大間原子力発電所
敷地の地質・地質構造
(コメント回答 その11)
(補足説明資料)

2020年8月28日
電源開発株式会社

○ 本資料で回答する指摘事項 : 敷地の地質・地質構造に関わる指摘事項

大間層中の鍵層の対比(1/6):AT-5(酸性凝灰岩)

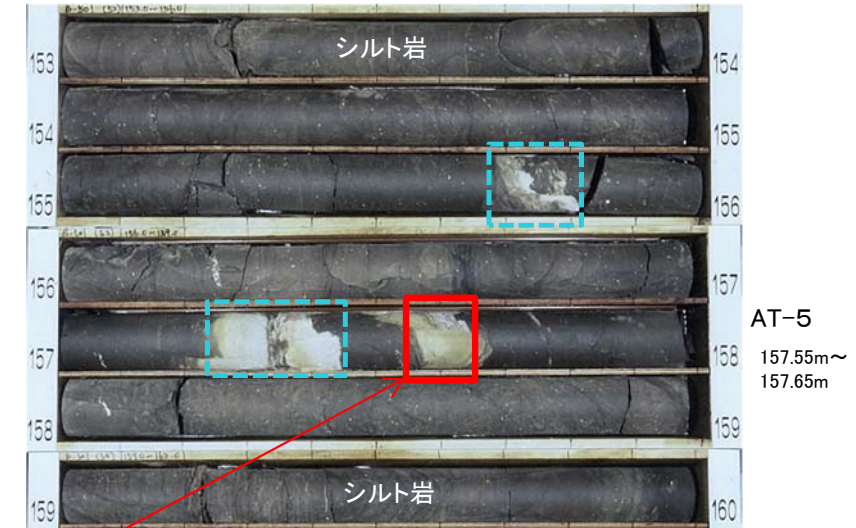
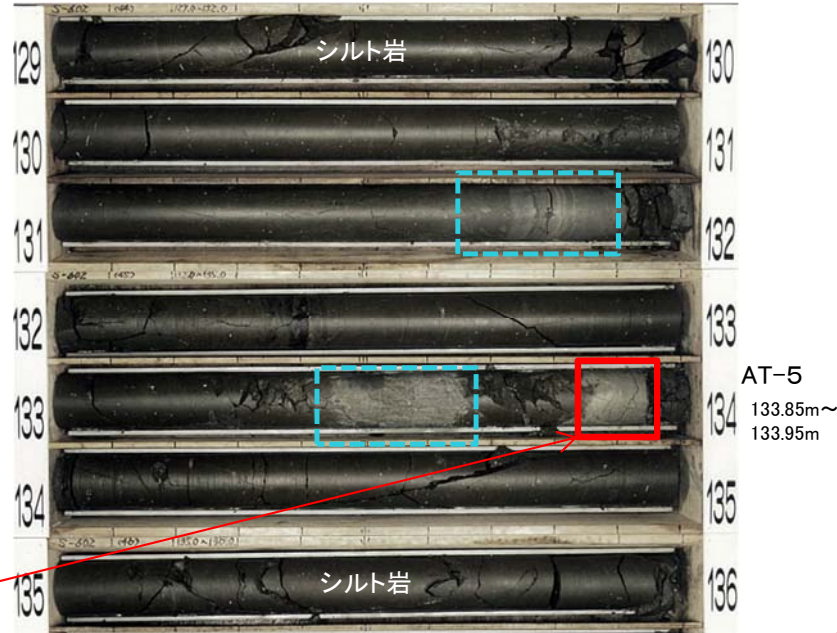
コメントNo.S2-141

- AT-5は下部に軽石を含む酸性凝灰岩から成り、層厚は約10cmである。
- 約2m及び約20cm上位に酸性凝灰岩の薄層が分布する。
- なお、AT-5はS-601孔には分布しない。

大間層中の鍵層の対比(3/6):PT-1(軽石凝灰岩)

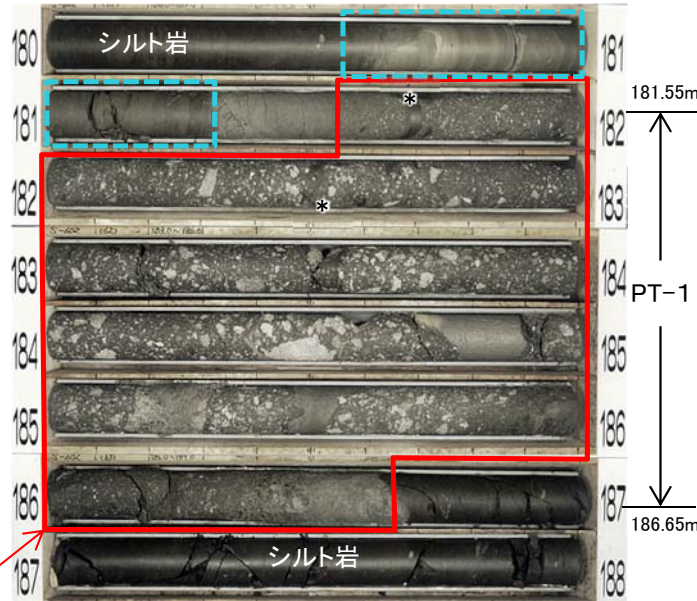
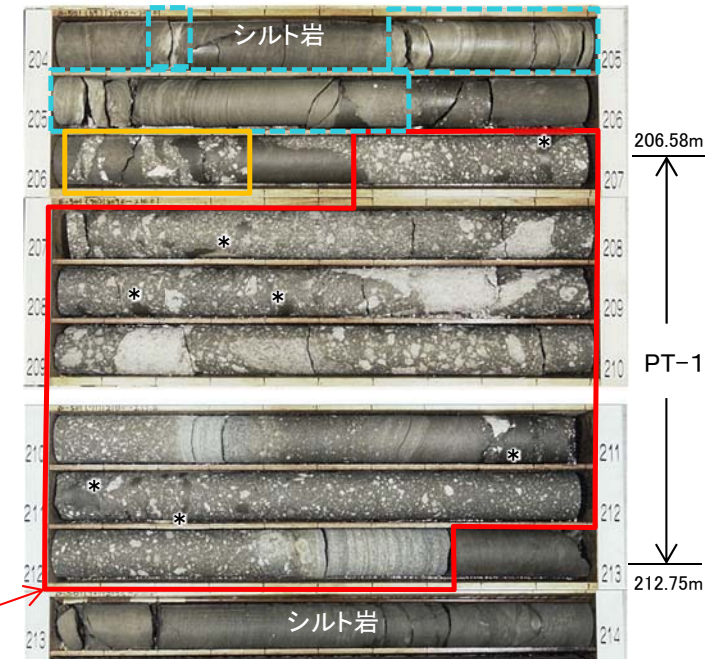
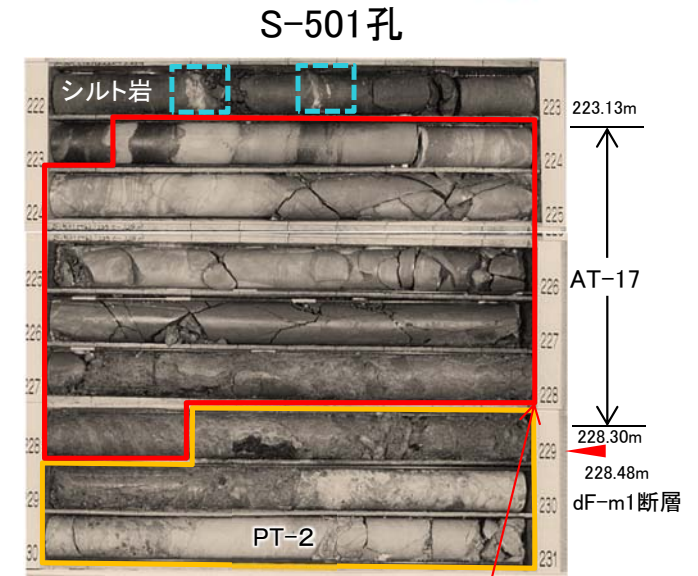
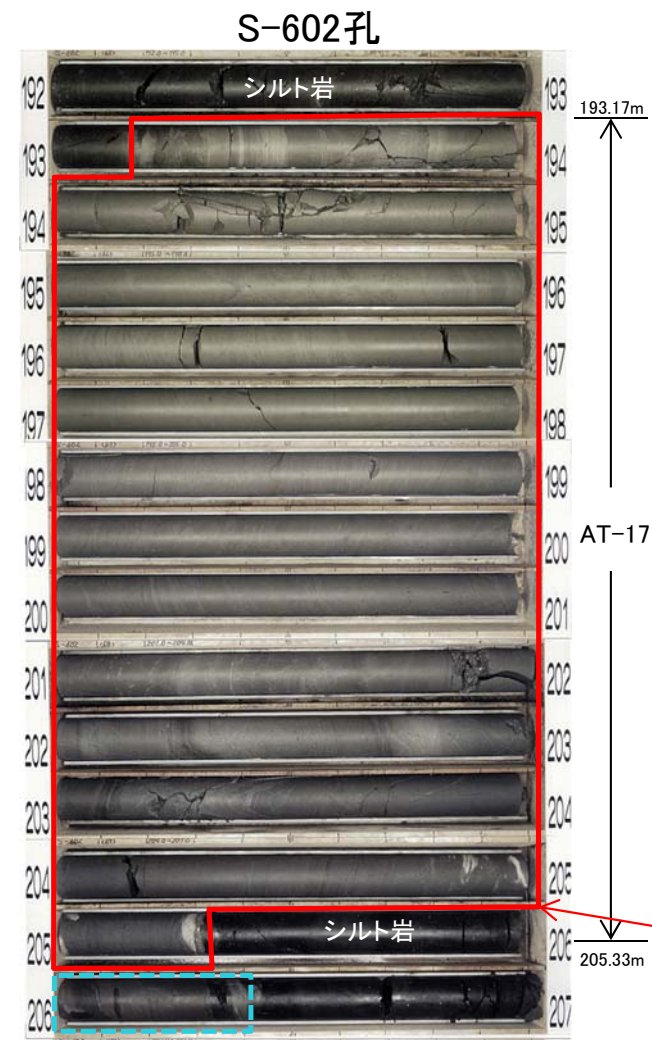
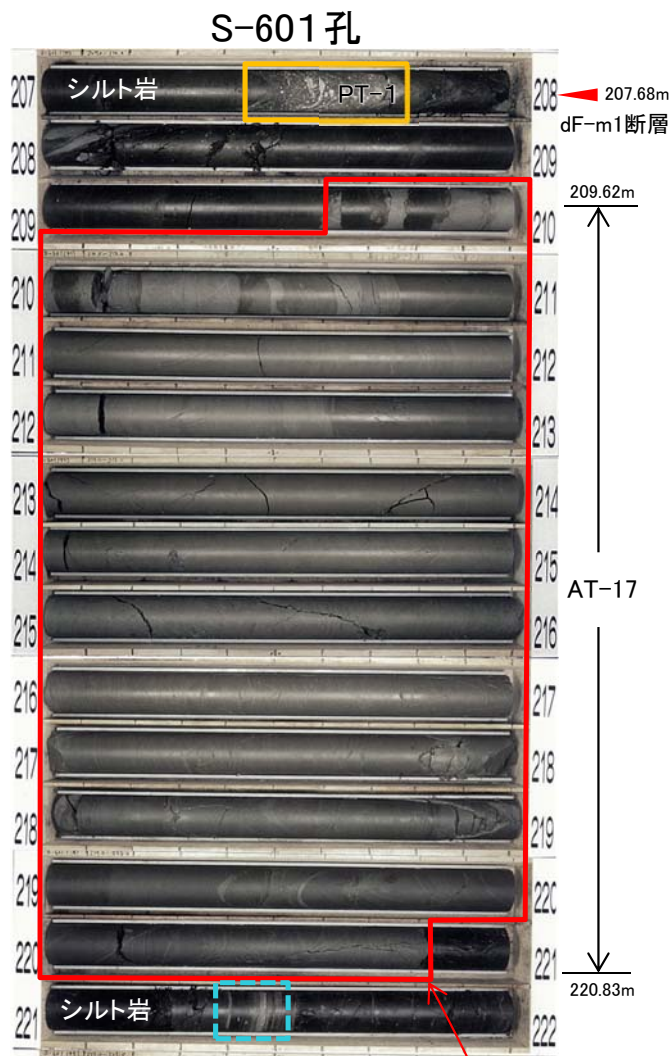
コメントNo.S2-141

• PT-1は主に暗緑灰色の基質を特徴とする軽石凝灰岩から成り、一部にスランピングによるシルト岩の偽礫を含む。層厚は約5m~約6mである。
 • S-601孔ではPT-1はdF-m1断層によって切られている。

大間層中の鍵層の対比(4/6):AT-17(酸性凝灰岩)

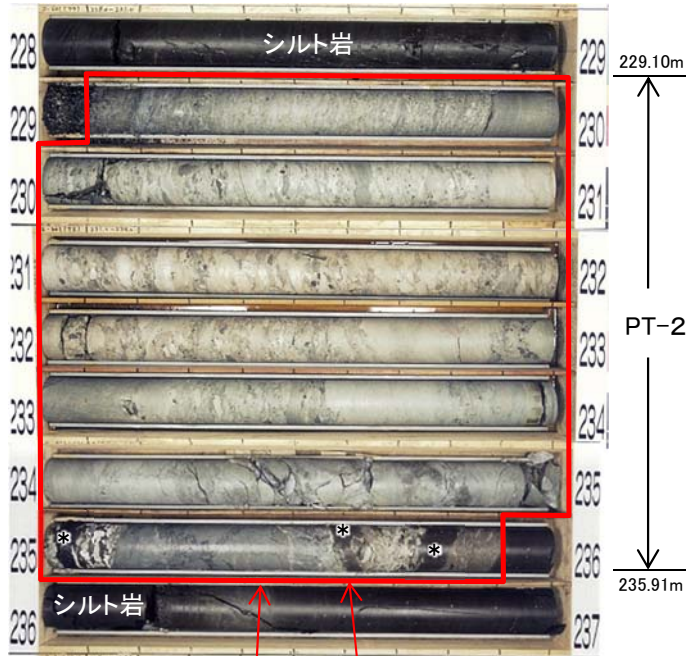
コメントNo.S2-141

- AT-17は全体に均質な酸性凝灰岩から成り、葉理が認められる。層厚は約11m～約12mである。
- S-501孔ではAT-17はdF-m1断層によって切られている。

大間層中の鍵層の対比(5/6):PT-2(軽石凝灰岩)

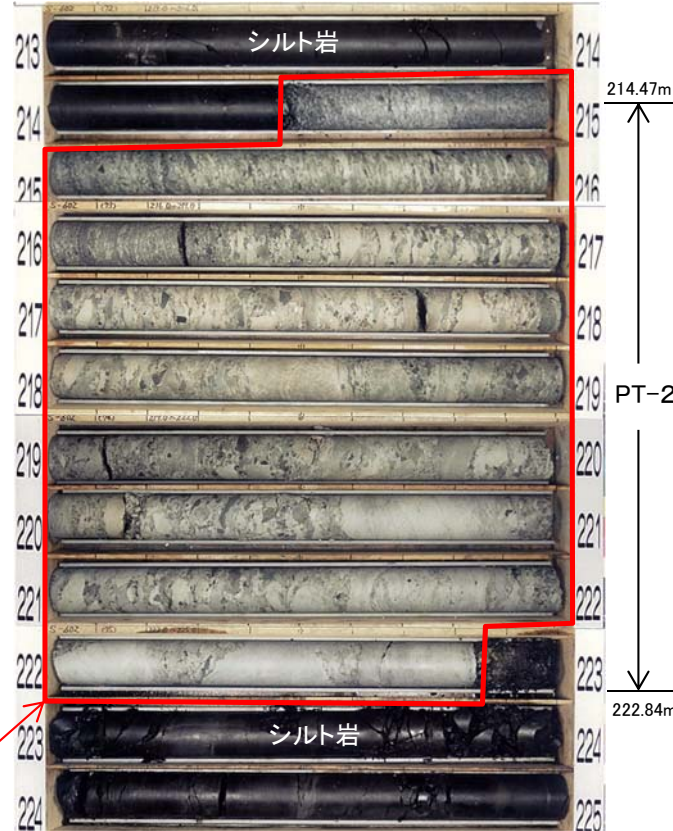
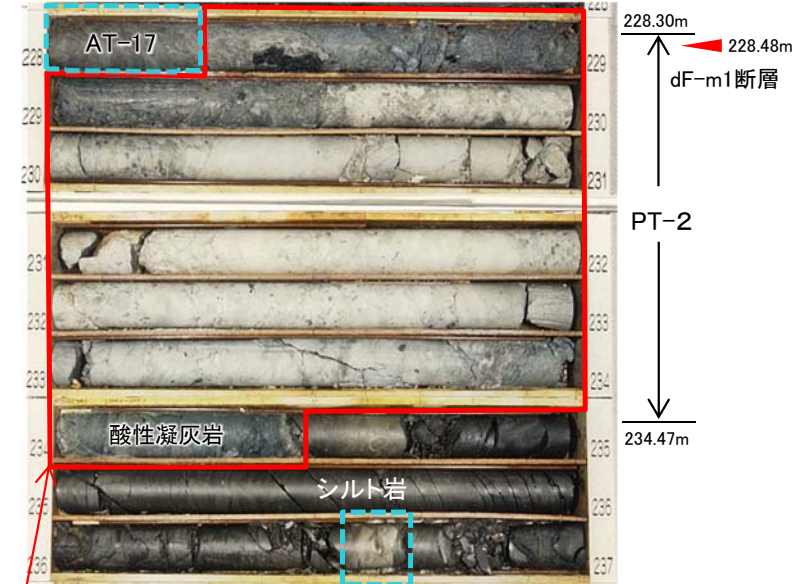
コメントNo.S2-141

- PT-2は主に軽石凝灰岩から成り、一部に酸性凝灰岩及びスランピングによるシルト岩の偽礫を含む。層厚は約7m～約8mである。
- S-501孔ではPT-2はdF-m1断層によって切られている。

大間層中の鍵層の対比(6/6):PT-3(軽石凝灰岩等)

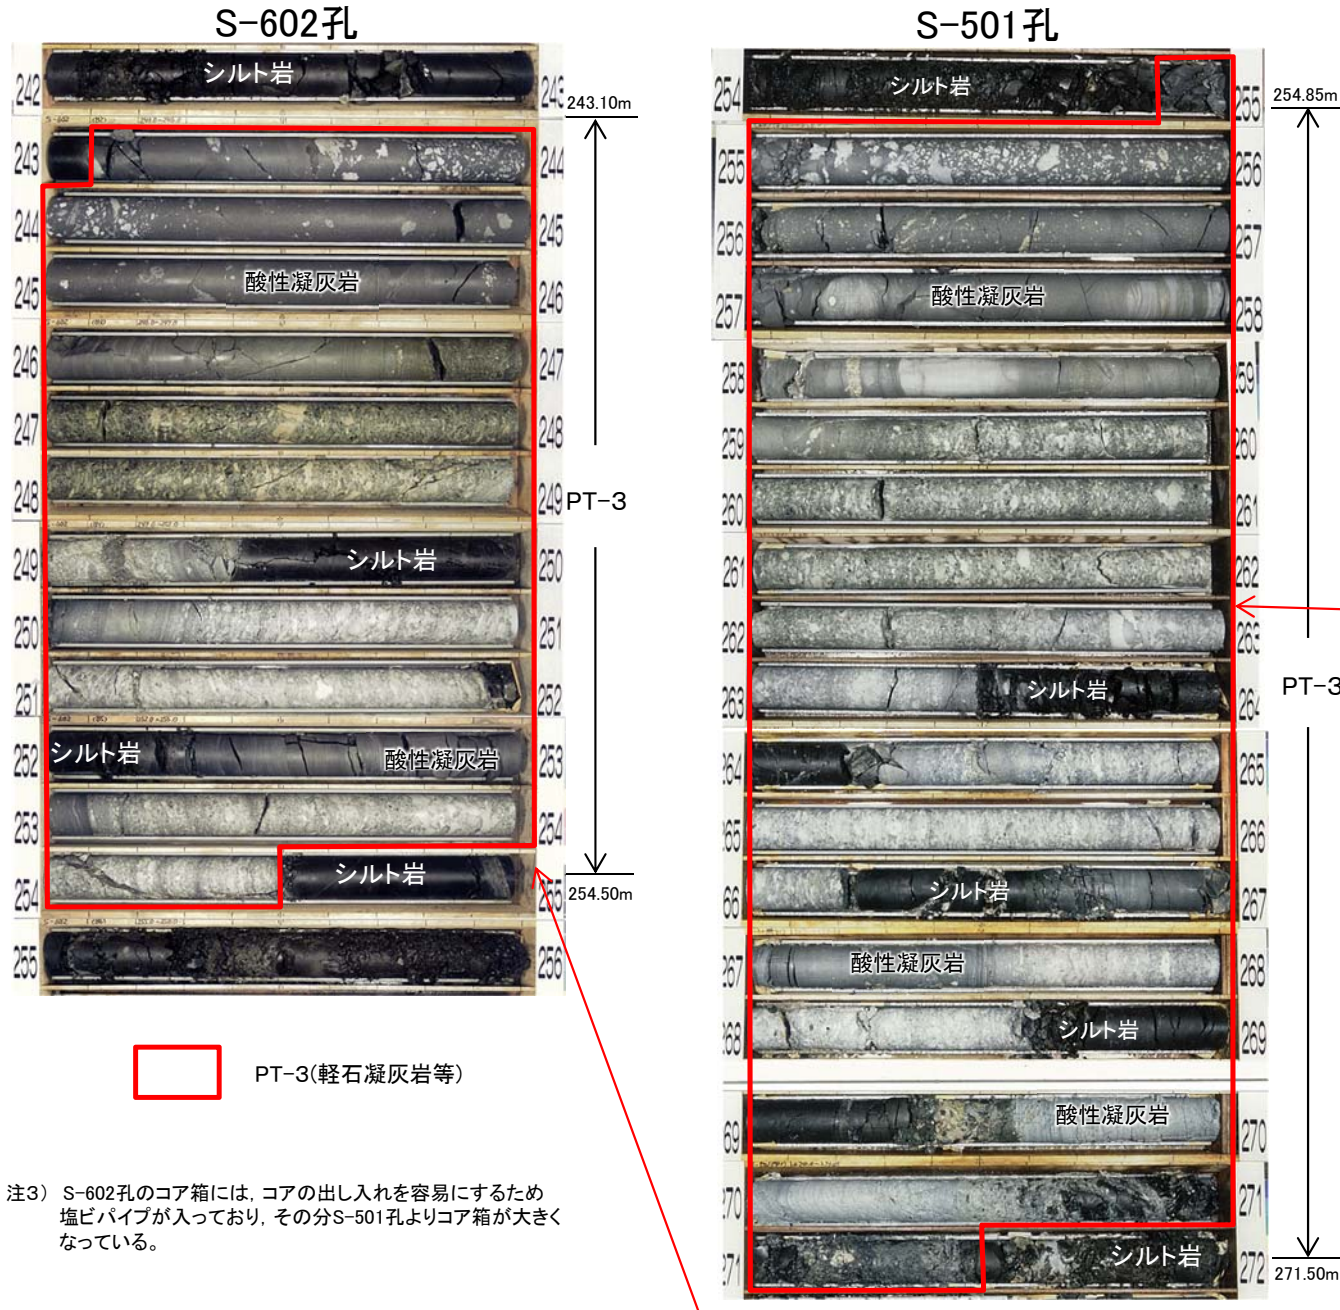
2.4 西側海域の3孔のボーリングの鍵層の性状(7/7)

- PT-3は主に軽石凝灰岩から成り、酸性凝灰岩及びシルト岩と互層を成す部分がある。層厚は約11m～約17mである。
- なお、S-601孔はPT-3の分布深度まで掘削されていない。

S-601孔 コア写真(深度200m~210m)

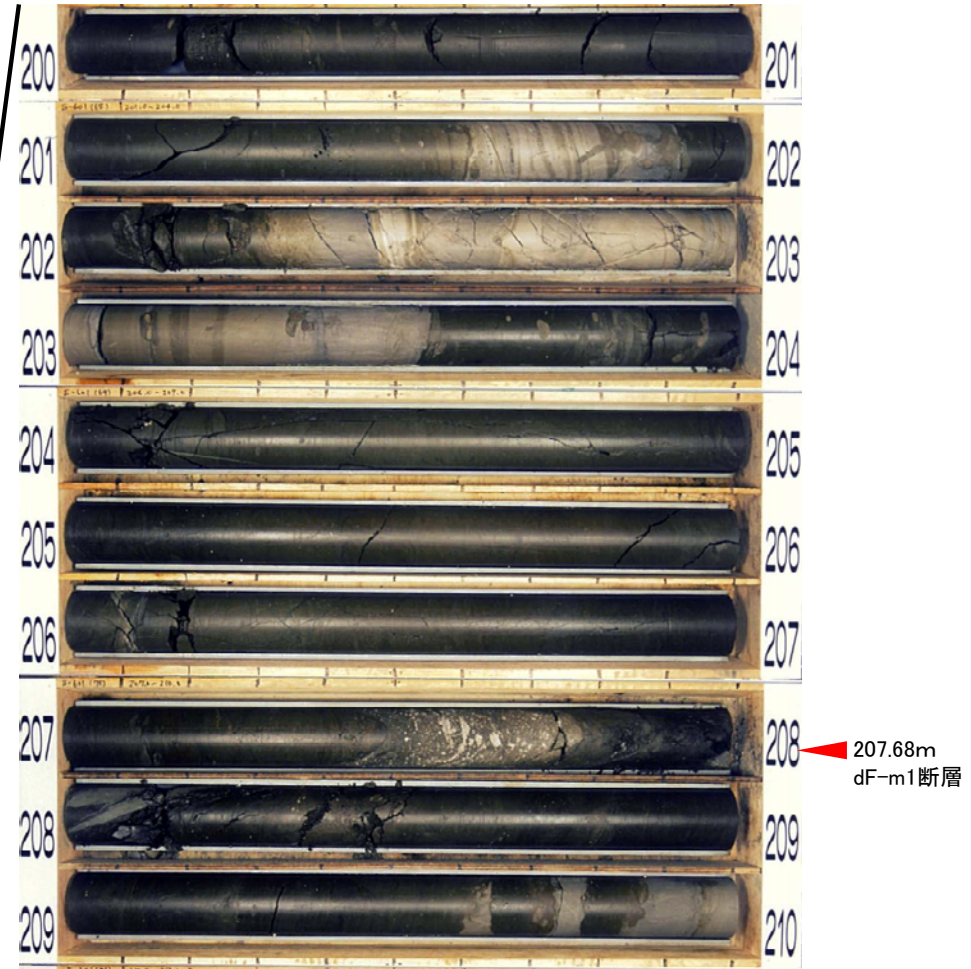
コメントNo.S2-141

- S-601孔の深度207.68mにおいて、大間層の軽石凝灰岩とシルト岩との境界にdF-m1断層を確認した。
- 断層面は明瞭で、粘土質物質を含む破砕部から成り、破砕幅は約4cm*である。

S-602孔 コア写真(深度155m~165m)

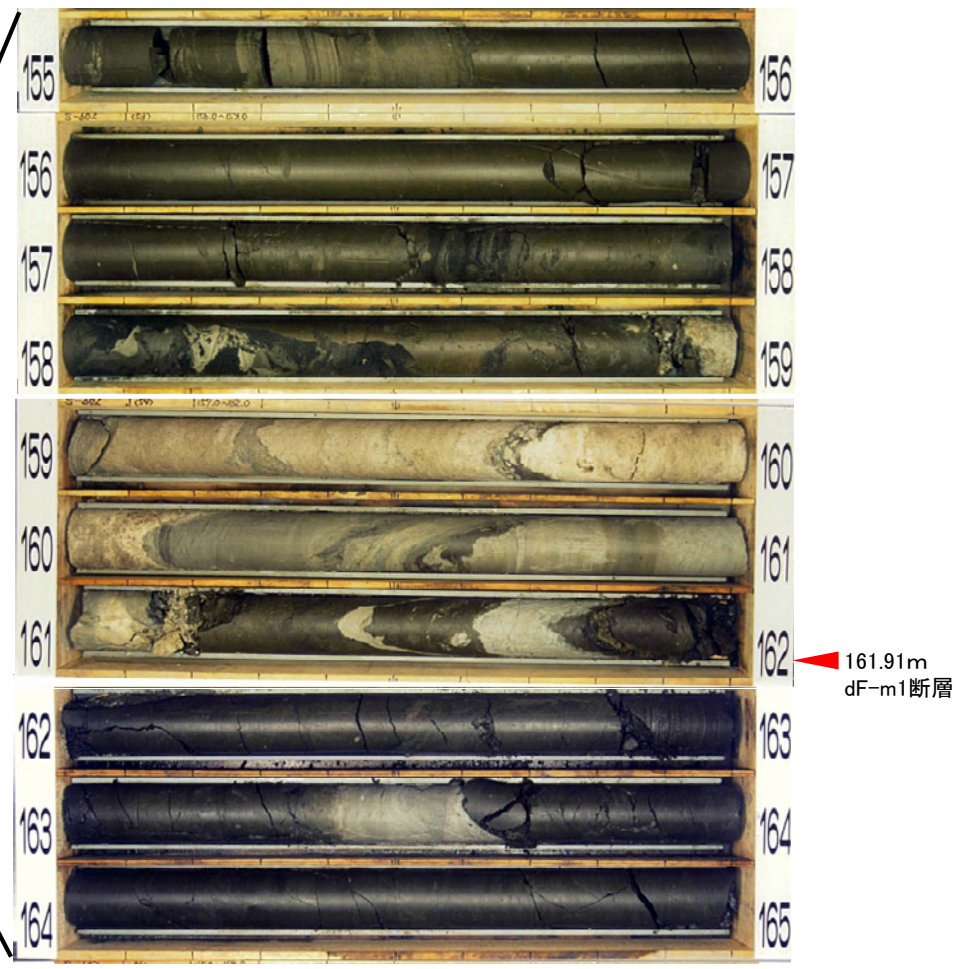
コメントNo.S2-141

- S-602孔の深度161.91mにおいて、大間層のシルト岩中にdF-m1断層を確認した。
- 断層面は明瞭で、粘土質物質を含む破砕部から成り、破砕幅は約1cm ~約2cm*である。

S-617孔 コア写真(深度30m~40m)

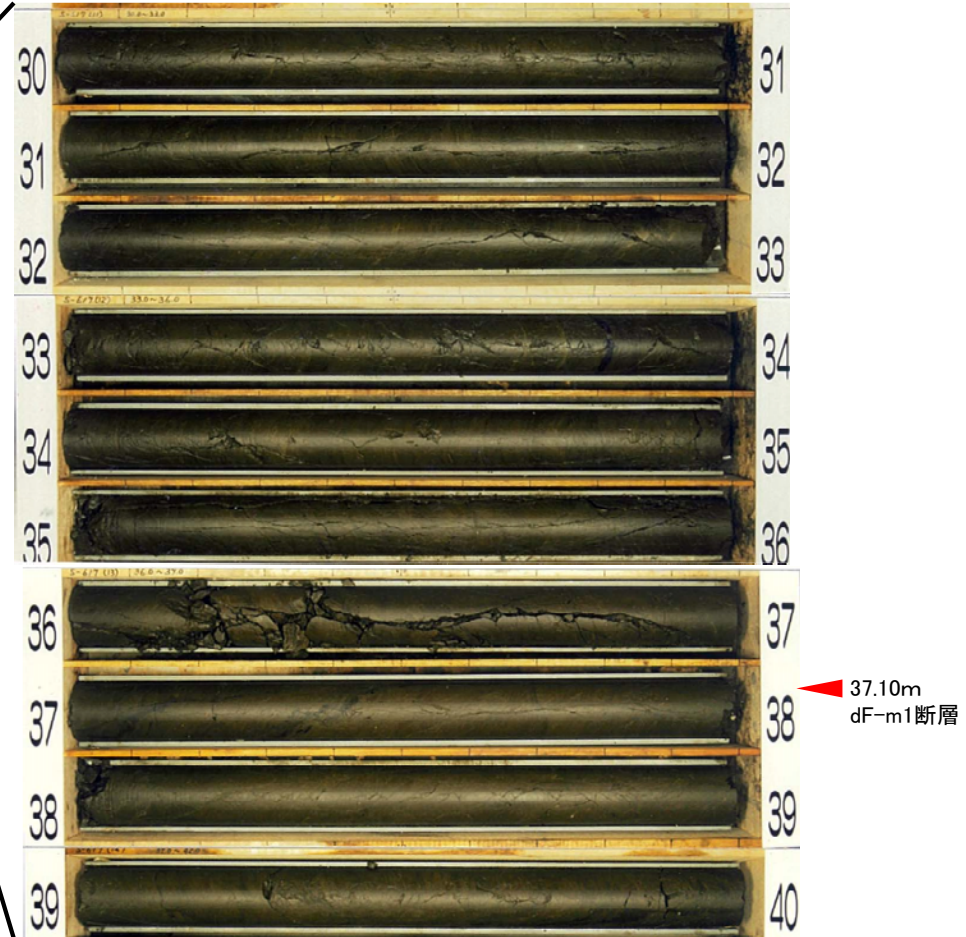
コメントNo.S2-141

- S-617孔の深度37.10mにおいて、大間層のシルト岩中にdF-m1断層を確認した。
- 断層面は明瞭で、密着し、破砕部は認められない*。

S-624孔 コア写真(深度80m~90m)

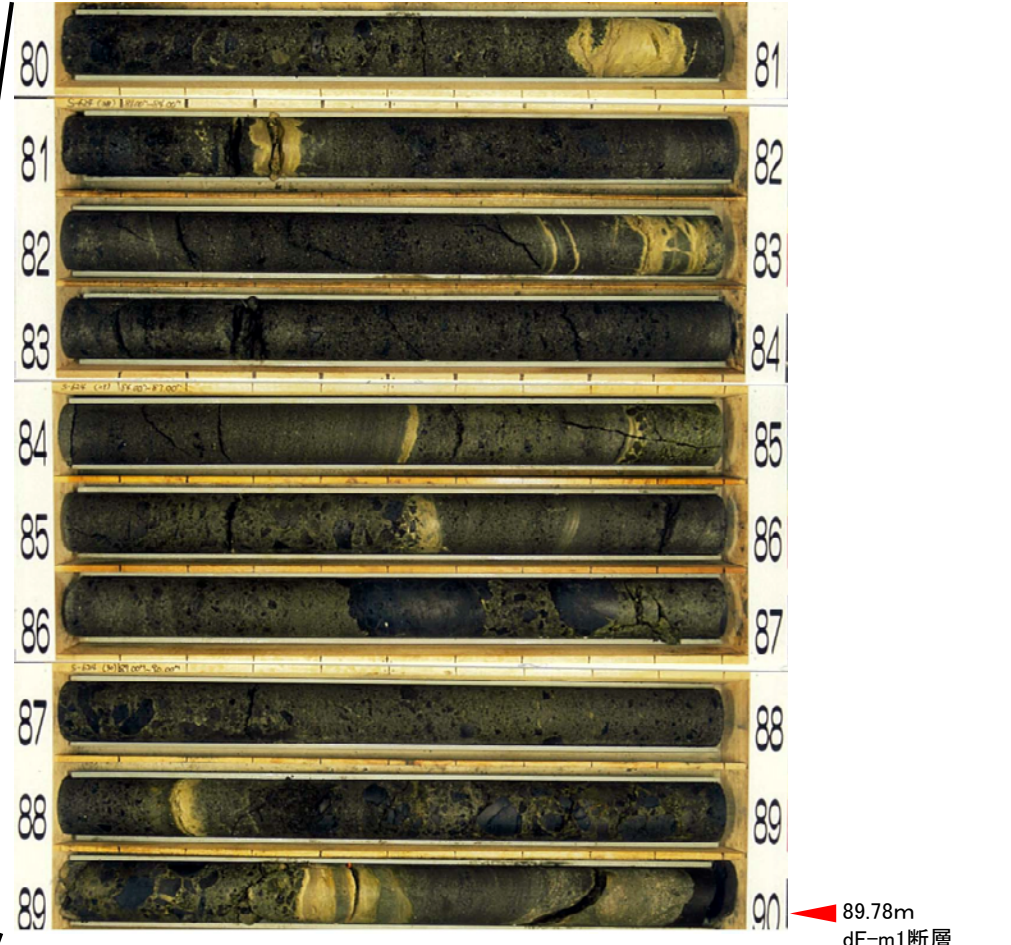
コメントNo.S2-141

- S-624孔の深度89.78mにおいて、易国間層の粗粒凝灰岩中にdF-m1断層を確認した。
- 断層面は明瞭で、開口し、破砕部は認められない*。
